**ПРОТОКОЛ ОБЩЕСТВЕННОГО ОБСУЖДЕНИЯ КОМПЛЕКСНОГО ДИЗАЙН-ПРОЕКТА БЛАГОУСТРОЙСТВА ТЕРРИТОРИИ, прошедшего на сайте «Зеленый Новосибирск» с 19.11.2020 по 03.12.2020 года**

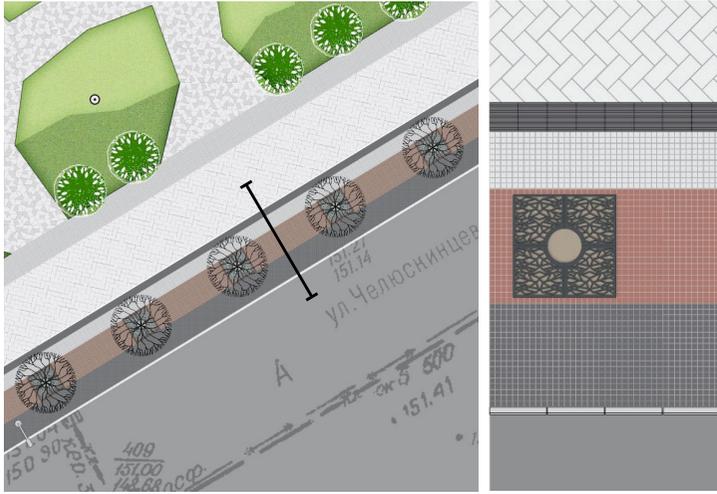
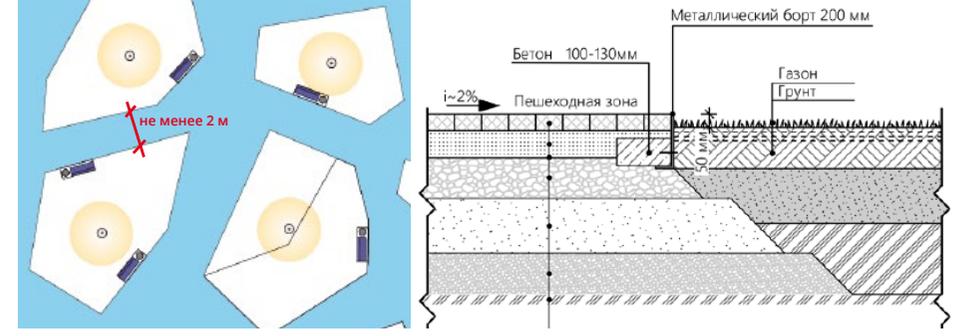
№	Предложение	Комментарий	Иллюстрация
1	Тротуар вдоль улицы Челюскинцев желателен отделать от проезжей части газоном (аналогично тому, как выполнен участок возле Кафедрального собора сейчас). Возможно в зону мощения линии деревьев между проезжей частью и тротуарами стоит между деревьями стоит посадить плотно кустарники.	Вдоль ул. Челюскинцев предлагается линейное уличное озеленение из крупномерных лип (стр. 29 pdf) с нормативным расстоянием между деревьями в 7 м (с учетом кроны взрослого дерева), оборудованное защитными прикорневыми решетками и отделенное от проезжей части бордюром и технической зоной, в которой устанавливаются опоры уличного освещения, дорожные знаки и ограничивающие возможность заезда на тротуар болларды.	 <p>Иллюстрация: Плановый вид и поперечный разрез тротуара и проезжей части. Плановый вид показывает ряд деревьев с расстоянием между ними, бордюром, технической зоной и проезжей частью. Поперечный разрез показывает дорожное покрытие, техническую зону, пешеходный транзит, тактильную дорожку, техническую полосу, зону озеленения (мощение, прикорневые защитные решетки) и бордюр.</p>

2	Предусмотреть устройство клумб или газона шириной более 1-метра, в таком случае ГОСТ по серым металлическим заборам не будет действовать.		
3	Нужны противоавтомобильные ограждения со стороны Челюскинцев, иначе автомобилисты будут парковаться прямо в новом сквере.		
4	При устройстве системы газонов из неправильных многоугольников необходимо учесть основные направления пешеходных потоков. Часть мощения выглядит напрасной, т.к. по нему явно не пролегают пешеходные маршруты.	«Осколки» представляют собой систему <b>локальных микропространств</b> , организованных таким образом, чтобы создавать ощущение камерности и до некоторой степени уединенности. Соответствующим образом расположены и скамейки. <b>Транзиты в этой зоне возможны в любых направлениях</b> (не только тех, что отображены как пример на схеме на стр. 28 pdf).	 <p>Иллюстрация: Два плановых вида территории. Левый вид показывает общую планировку с газонами, дорожками и скамейками. Правый вид — более детальный, с выделением пешеходных маршрутов и зон озеленения.</p>

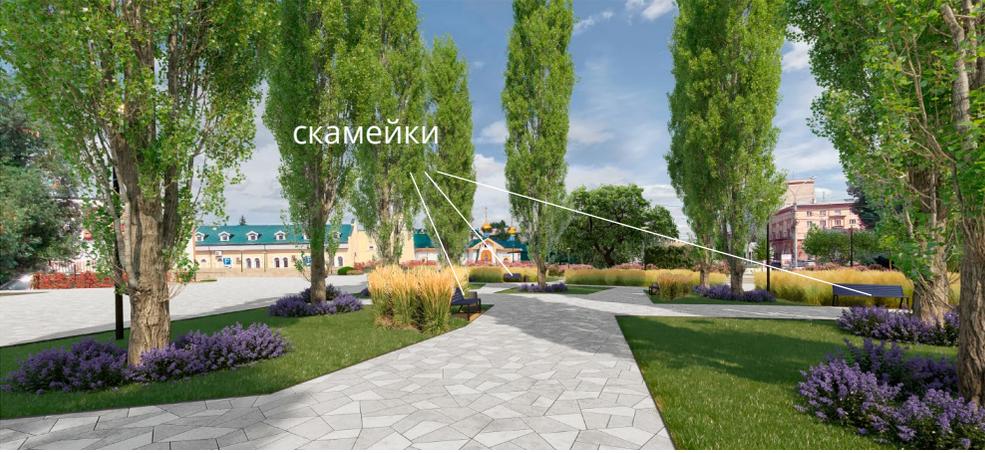
5	Не проработан вопрос зимней уборки данной территории - при представленной схеме устройства газонов механизированная уборка невозможна.	<b>Ширина дорожек</b> в зоне «осколков», составляющая не менее 2 м (фактически больше) при необходимых 1.8 м для имеющейся у Горзеленхоза уборочной техники, <b>достаточно для механизированной уборки</b> (стр. 28 pdf). В этих же целях скамейки и урны «утоплены» внутрь газонов, а <b>бордюры выполняются в один уровень с поверхностью мощения</b> (стр. 34 pdf). Установка фонарей предполагается на газонах. При разработке рабочего проекта вопросу проходимости уборочной техники в этой зоне будет уделено особое внимание, поэтому форма газонов может быть дополнительно скорректирована.	 <p>Иллюстрация: Плановый вид и поперечный разрез дорожки. Плановый вид показывает дорожку с шириной не менее 2 м, отмеченной красной линией. Поперечный разрез показывает дорожку с бетонным покрытием (100-130 мм), пешеходной зоной, металлическим бортом (200 мм) и газоном на грунте. Уклон пешеходной зоны i ≈ 2%.</p>

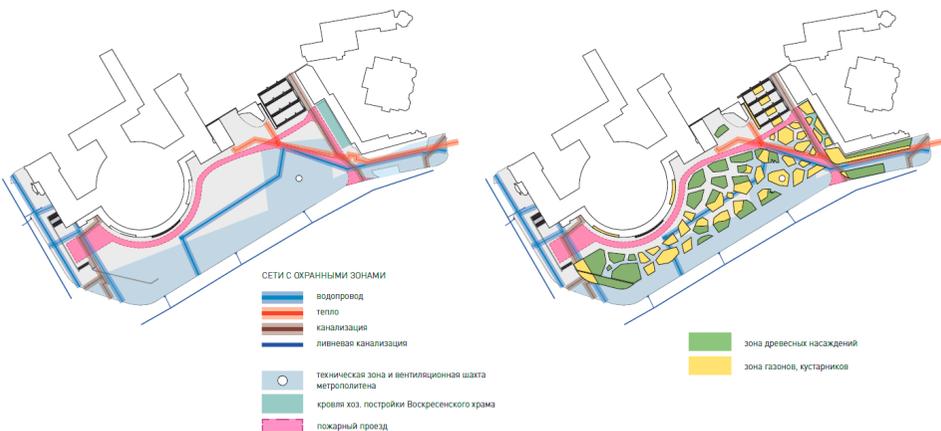
21	Предусмотреть особое внимание к безбарьерной среде. Идеальные уклоны пандусов, высоты порожков очень важны. Чтобы общественным пространством смогли самостоятельно пользоваться инвалиды. Инвалид-колясочник на обычной коляске, не может преодолеть порожки даже в 2 см.	Безбарьерная среда для МНГ проектом предусмотрена.	
22	Не делать никаких заборов, новосибирские заборы ужасны! Вместо них можно сделать живую изгородь из кустарников или клумб	Установка заборов проектом не предусмотрена	
23	На участке 1 (стр. 42 pdf ) водовыпуск в нижний дождевой сад показан достаточно высоко. Не будет ли размыва грунта при сильном водном потоке?	В дизайн-проекте дана принципиальная схема организации устойчивого водоотведения. Детально система будет прорабатываться на этапе рабочего проектирования. Кроме того, место вывода водотока в нижний уровень будет укреплено натуральным камнем и посадкой влаголюбивых растений с мощной корневой системой.
